RESOLUCIÓN DE GERENCIA MUNICIPAL
N° 075 - 2026-GM/MDY

Yarabamba, 26 de junio del 2026

Que, mediante CARTA N.° 024-2026/CONSORCIO BETALIZ/RC de fecha 25 de mayo del 2026, el ejecutor del servicio CONSORCIO BETALIZ REMITE EL INFORME N.° 0017-2026-JJHC/RT del Responsable Técnico del Mantenimiento, Ing. Jesus J. Huahuachampi Cayllahua, sobre MODIFICACION FISICA POR ADICIONAL 01 (POR PARTIDAS NUEVAS CON DEDUCTIVO VINCULADO) Y REDUCCION DE METAS 01.

Imagen 9 – Extraído del INFORME N°017-2026-RGS-SUP-GIDURMDY

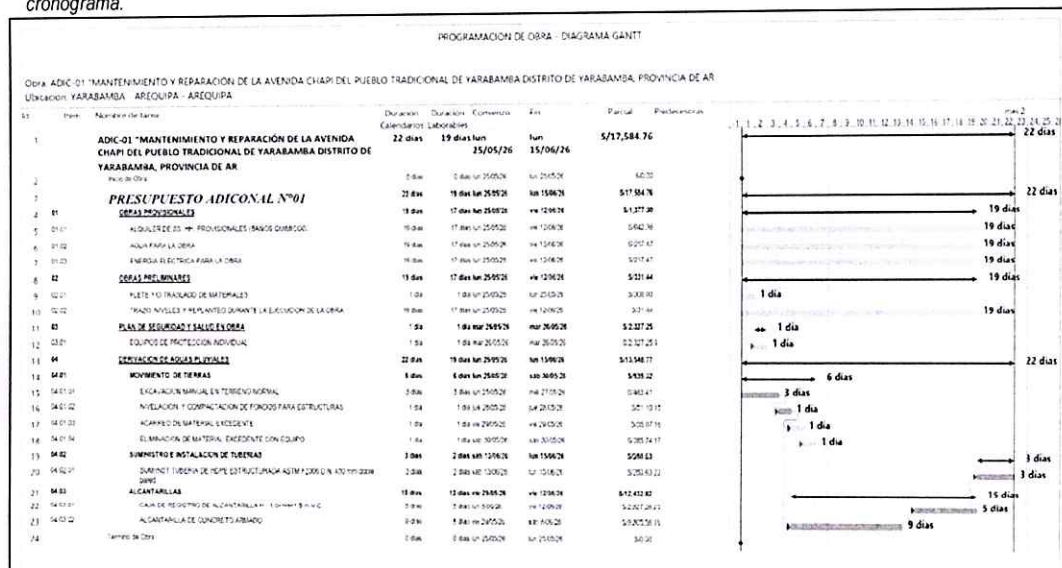
- 4.5. La ruta crítica de actividades del servicio de "MANTENIMIENTO Y REPARACIÓN DE LA AVENIDA CHAPI DEL PUEBLO TRADICIONAL DE YARABAMBA, DISTRITO DE YARABAMBA, PROVINCIA DE AREQUIPA, DEPARTAMENTO DE AREQUIPA", del Adicional N°01 (por partidas nuevas y deductivo vinculado) se tiene el siguiente cronograma.

Del Plazo Adicional N°01, está contemplado por 22 días calendario al cual 8 días esta siendo afectado las siguientes partidas del cronograma actualizado al 01.06.2026 por ampliación de plazo N°01:

- 06.03.06 PAVIMENTO RIGIDO: SELLADO EN JUNTA TRANSVERSAL DE CONTRACCION (fecha de inicio 22/05/2026)
- 08.03 PINTURA TRAFICO EN ELEMENTOS (21/05/2026)
- 09.01 LIMPIEZA FINAL DE OBRA (23/05/2026)

Esto tiene afectación para la continuidad y el término de la ejecución del servicio del mantenimiento, obteniendo un desplazamiento de fecha de culminación, a causa de la modificación física al contrato por Adicional N°01.
